Service mededeling

Ref. AFSP. 207

Type 06 GF 503

Betr: a. Correctie transistors
b. Correctie montageschema

Fig. 1

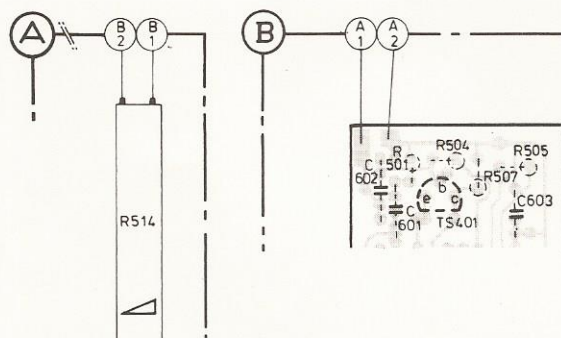
b. Gelieve de aansluiting van R514 volgens fig.1 uit te voeren.
